Alver kommune Plan og byggesak
Postboks 4
5906 FREKHAUG

Uttale VEG - områdereguleringsplan for Dalstø - Mjåtvæitstø, PlanID 125620170002 - Intern høyring

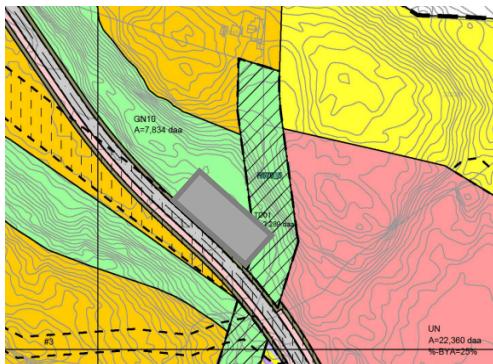
Det å berre skrive opparbeid er eit vidt begrep. Bør stå opparbeid og ferdigstilt med fast dekke (asfalt). Gjeld alle punkt i avsnittet.

Illustrasjonsplan:

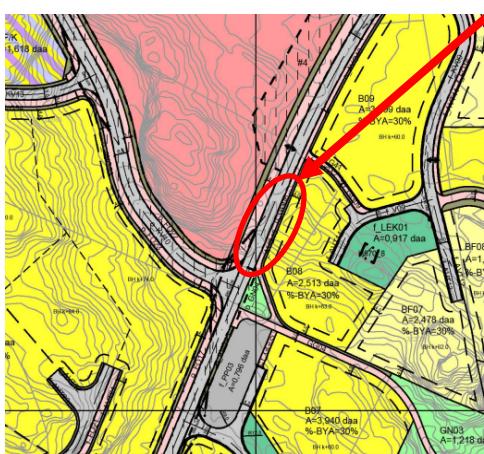
I illustrasjonsplan for heile planområdet er skuletomta illustrert med ei tenkt løysning for arealbruk. Planområdet har krav til detaljregulering, men det er ikkje vist område for parkering. Det er eit visst krav til uteareal ved ein skule. Her er det i føresegnehene planlagt for ein skule med 400 elevarplassar. Er det areal att for parkeringsplass for tilsette og rørslehemma innanfor avsett areal? Bør det setjast av areal til parkering for å dekke behovet for tilsette, besøkjande utanfor det som er tenkt detaljregulert for skulen? Kan evt. regulerast inn med avkjørsle frå o_KV10 i området GN10 og forlenge fortau fram til denne parkeringsplassen gjennom TD01 (omsynssone H570_5).

Då kan ei framtidig moglegheit vere å stenge for trafikk og berre ha gangveg i området vist nedanfor for å fordele trafikken mellom kryssa Dalstø og Mjåtveitflaten:
